新竹縣政府工程查核代表照片表

工程名稱：湖口鄉「觀星夕照：心靈的後花園」環境景觀整備計畫第二期工程

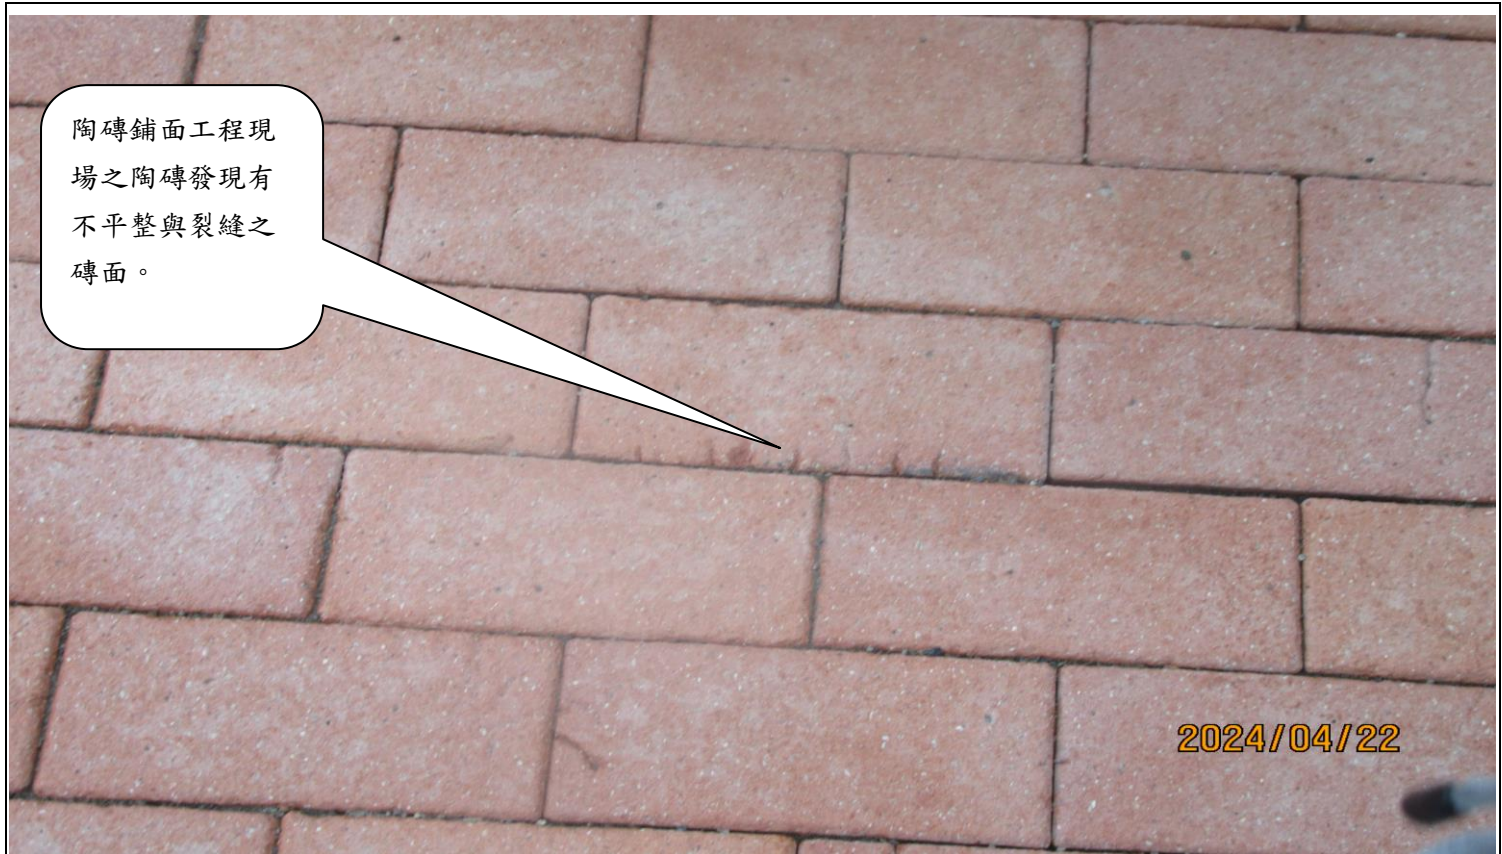
鋸縫步道完成面外觀粗糙磨損平整度不佳，請改善。
